ACTA DE REUNIÓN VIRTUAL – SEGUIMIENTO PLAN DE ACCIÓN RELLENO SANITARIO TERRAZAS DEL PORVENIR, SOGAMOSO-BOYACA

FECHA:	Bogotá D.C., 12 de mayo de 2023
HORA:	De 2:30 p.m. a 4:00 p-m.
LUGAR:	Virtual Google Meet ¹
ASISTENTES:	<u>Coservicios</u> -Pedro Elías Barrera Meza, Gerente -Andrea Manosalva Castro – Grupo consultor estudios Hidráulicos e hidrológicos -Ing. Marlén Pérez, Profesional de Apoyo -Ing. Cipriano Beltrán – Asesor Ingeniería y Geología -Ing. Julio Cesar Naranjo, Topógrafo -Fredy Benavides <u>SSPD</u> -Andrés Felipe López Sánchez, grandes Prestadores <u>MVCT</u> - Aura Patricia León – DPR-VASB
INVITADOS:

Escenario 1

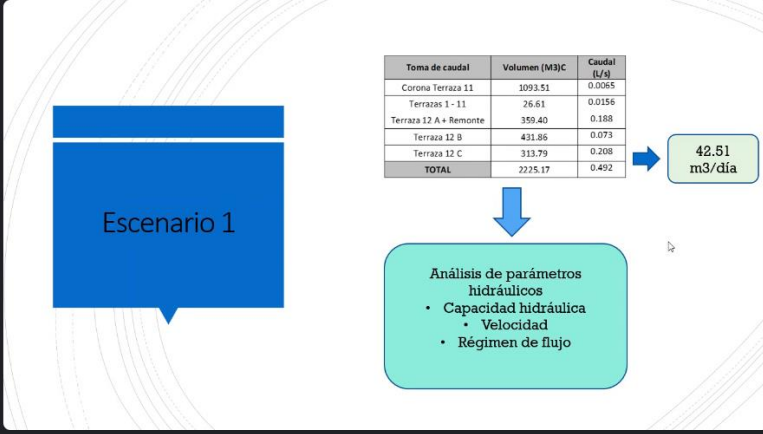
Andrés López pregunta ¿qué porcentaje de la red de lixiviados se encuentra de manera subterránea?

-Andrés López pregunta si ¿la empresa tiene asociado un plan de acción frente a la recomendación de esta acción?

-Andrea Manosalva informa que la totalidad de la red se encuentra subterránea.

-Marlén Pérez menciona que en la terraza 12 ya se hicieron las tomografías y de acuerdo con cada terraza de la 1 a la 11 no se tienen tomografías pero con los pozos de inspección se puede hacer control.

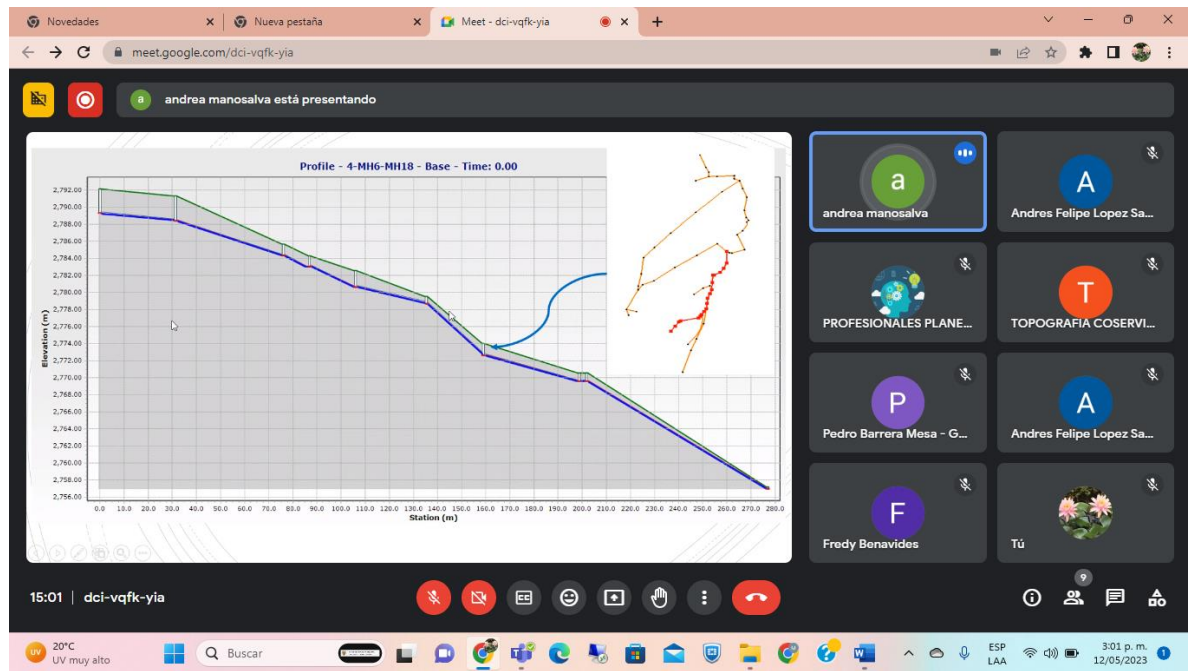
32% de los lixiviados no se esta drenando para esto se sugiere tomografías eléctricas para posterior extracción.
